SI2019-014

**Concernant les références 8DB 355 014-581 (T1850) → 8DB 355 025-421 (T2642) / 8DB 355 025-431 (T2643)**

# SERVICE INFORMATION

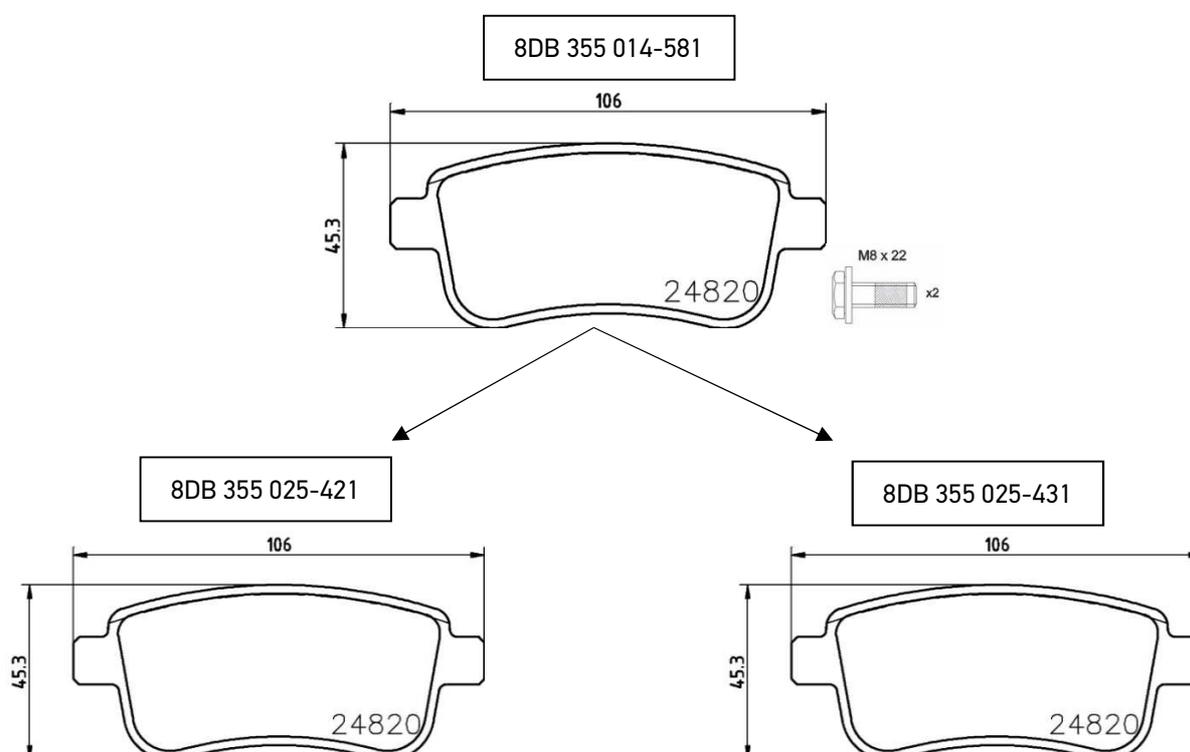
Afin d'optimiser les spécifications du jeu de plaquettes de frein 8DB 355 014-581 et de renforcer l'approche équipementier première monte, il a été décidé d'ajouter des kits d'accessoires au jeu de plaquettes.

Selon la spécification du véhicule, deux kits d'accessoires différents sont nécessaires. Afin de répondre à ces exigences, la référence 8DB 355 014-581 a été divisée en deux références différentes, afin que les clients puissent facilement choisir la référence qui correspond à leurs besoins.

La référence 8DB 355 014-581 sera remplacée par les références 8DB 355 025-421 (y compris les cales de glissement avec un jeu de 13 mm) et 8DB 355 025-431 (y compris les cales de glissement avec un jeu de 16 mm).

Merci de vous reporter aux illustrations ci-dessous pour la mise en évidence des différences.
